Objet : Modification n°1 du Plan Local d'Urbanisme

Commune de Darvault
Modification n°1 du Plan Local d'Urbanisme

Avis du Département de Seine-et-Marne
Annexe technique - octobre 2023

AVIS DU DEPARTEMENT

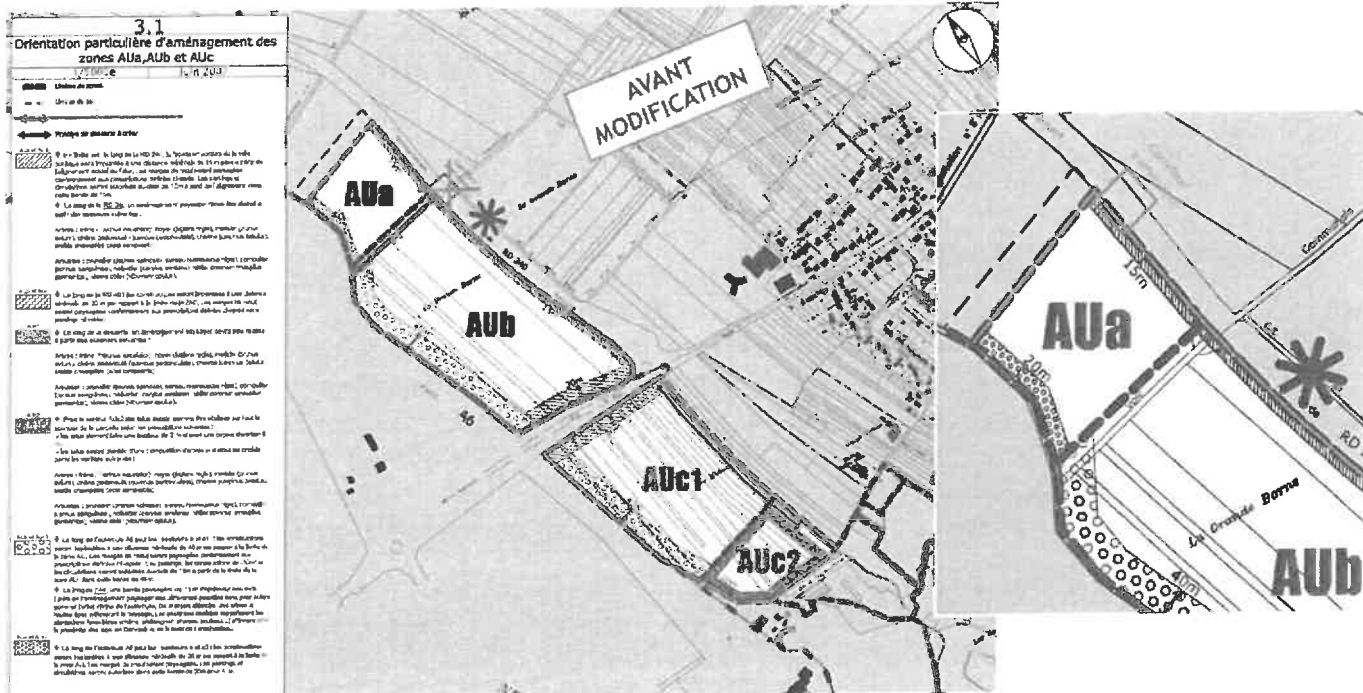
La ZAC de la Pierre Levée, créée en 2005, est desservie par la RD 240, via la RD 403 (giratoire) et l'A6 (sortie 16). Le réseau routier départemental est impacté par le projet de modification, notamment en ce qui concerne **l'aménagement d'un accès, l'augmentation des trafics et l'évolution des paysages projetés.**

Il est rappelé que **le projet de ZAC modifié doit être communiqué, avant tout dépôt de permis de construire, à l'Agence Routière Départementale Moret – Veneux**, qui est le gestionnaire de voirie impacté par les aménagements prévus :

→ Suppression de la voie d'accès prévue entre les zones AUa et Aub et donnant sur la RD 240

L'obligation de créer une voie nouvelle se raccordant à la RD 240, pour desservir les secteurs AUa et Aub, a été supprimée. En effet, l'entreprise PITCH IMMO devant s'installer sur les deux zones, la disposition devient inutile. Un accès unique et direct au site sera privilégié, au nord de la zone AUa. Aussi, la modification précise que « Le maillage routier existant sera suffisant pour desservir la plateforme logistique » (page 7 de la notice explicative).

Cette règle ne permettait pas seulement de séparer les flux entre les deux zones, mais aussi de **gérer les trafics entrants et sortants à l'échelle des parcelles privées**. A cet effet, les plans de ZAC prévoient une zone de stockage destinée aux poids lourds, dans l'emprise privée. Il est demandé **d'approfondir leur dimensionnement et leur capacité en concertation avec l'ARD de Moret – Veneux**, afin de maintenir le principe de fluidité de circulation sur la RD 240, énoncé dans le texte de l'OAP.

→ Décalage du carrefour prévu sur la RD 240 au nord de la ZAC

Le principe de « carrefour à aménager » est décalé vers la pointe nord-est de la ZAC. Cependant, la notice explicative stipule : « un giratoire sera créé au Nord de la zone AUa pour fluidifier son accès » (p. 7 de la notice explicative).

Il est à noter que la configuration de l'accès à la ZAC est modifiée : le carrefour ne donnera pas sur une voie communale et est rapproché de la courbe nord de la RD 240. Il est rappelé que les modalités de création d'un carrefour pour accéder à la ZAC devront faire l'objet d'une concertation avec l'ARD de Moret-Veneux, en charge des permissions de voirie sur le secteur. Aussi, il est demandé que les références à un « giratoire », pages 7 et 13 de la notice explicative de la modification, soient supprimées.

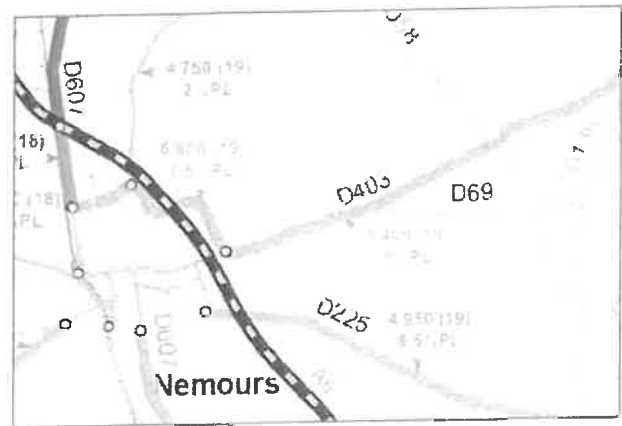
Page 13 de la notice explicative, les impacts de la modification sur le trafic routier sont abordés. L'analyse est fondée sur une situation de départ de 2015 de :

- 4 100 véhicules par jour sur la RD 403, dont 370 PL ;
- 45 200 véhicules en 2015 sur l'A6, dont 4 970 PL.

Ces données sont en partie tirées de la carte du trafic routier départemental de 2018. Il est demandé de prendre en compte les données de trafic actualisées, mises à jour sur le site du département en 2021 : <https://www.seine-et-marne.fr/fr/reseau-routier-seine-et-marnais>.

Cette nouvelle carte fait état du TMJA de 2019, au plus proche du secteur de la ZAC, soit 6 800 véhicules par jour sur la RD 240, dont 510 PL et 5 400 véhicules par jour sur la RD 403, dont 270 PL.

Ces comptages font état d'un trafic désormais plus important, notamment des poids lourds, sur la RD 240 que sur la RD 403.
